Communauté de Communes Adour Madiran  
Val d'Adour Environnement  
**SPANC du Val d'Adour**

## CONTROLE DE FONCTIONNEMENT

### RAPPORT DE VISITE SUR LE SYSTEME D'ASSAINISSEMENT NON COLLECTIF COMMUNE DE VILLENAVE PRES MARSAC

<b>N° dossier : 667</b> <b>Nom de l'utilisateur : COLAISSEAU</b> <b>Prénom : Christine</b> <b>Adresse de l'immeuble : 19 R ST BRUNO</b> <b>Commune : VILLENAVE PRES MARSAC</b> <b>Section et n° parcelle(s) : C 0024</b> <b>Date de réalisation de l'assainissement : 1985</b>	<b>Propriétaire de l'immeuble :</b> <b>Nom du propriétaire : COLAISSEAU</b> <b>Prénom : Christine</b> <b>Adresse : 19 R ST BRUNO</b> <b>65500 VILLENAVE PRES MARSAC</b>
--	---

Plan et localisation de l'installation (Ech.:1/180):

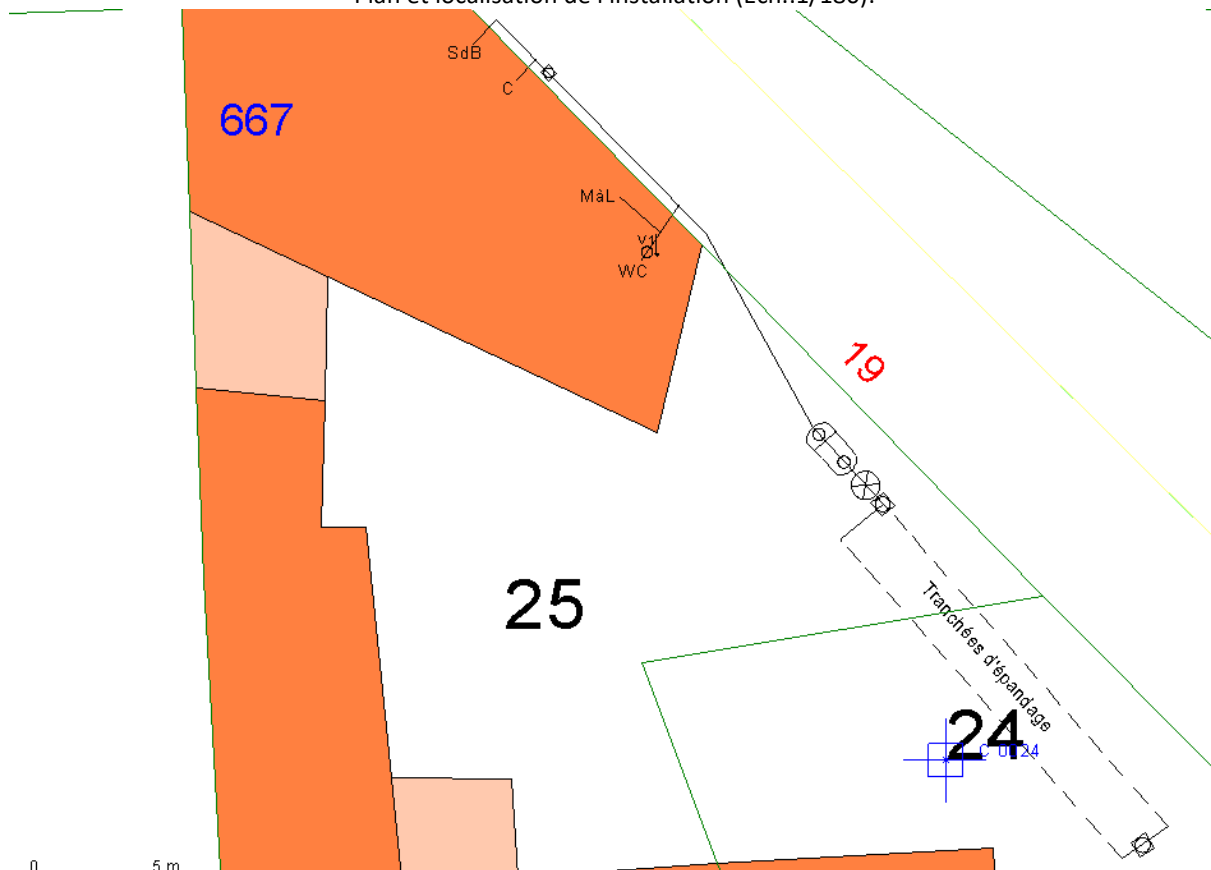
Le béton du regard de répartition de la filière de traitement est attaqué (précipité blanchâtre). L'origine de ce phénomène de corrosion est la production d'hydrogène sulfuré (H<sub>2</sub>S) issu de la décomposition des boues. Ce phénomène s'aggrave quand l'ensemble des eaux vannes et ménagères sont mélangés dans le même dispositif. Cela prouve que la ventilation de la fosse n'est pas efficace, elle ne permet pas une évacuation suffisante de ces gaz. Il faut la brancher en sortie de fosse, diamètre 100 mm, et remonter le tuyau au-dessus du toit, équipé d'un extracteur éolien.

Le système de traitement actuellement implanté sur le terrain est sous dimensionné par rapport à la capacité d'accueil de l'habitation, nous émettons des réserves sur l'efficacité épuratoire de cet aménagement surtout s'il y'a une augmentation du nombre d'occupant dans l'habitation.

<input type="checkbox"/> Installation incomplète	<b>Installation non conforme</b> travaux obligatoires : (cas C) ↳ <b>si vente</b> travaux dans un délai de 1 an	<b>Installation non-conforme</b> (cas a) ↳ Travaux obligatoires sous 4 ans ↳ <b>si vente</b> travaux dans un délai de 1 an	<b>Installation présentant un risque environnemental avéré</b>	
<input checked="" type="checkbox"/> Installation significativement sous-dimensionnée			<b>Installation non-conforme</b> (cas b) ↳ Travaux obligatoires sous 4 ans ↳ <b>si vente</b> travaux dans un délai de 1 an	
<input type="checkbox"/> Installation présentant des dysfonctionnements majeurs				
<input checked="" type="checkbox"/> Installation présentant des défauts d'entretien ou une usure de l'un de ses éléments constitutifs	<ul style="list-style-type: none"> <li>- Rendre accessible le préfiltre et l'entretenir</li> <li>- Nettoyer les dépôts dans le regard de répartition et de bouclage de la filière de traitement</li> <li>- Mise en place d'une ventilation secondaire</li> <li>- Remplacer le tampon de visite du regard de bouclage</li> <li>- Remplacer le regard de répartition</li> </ul>
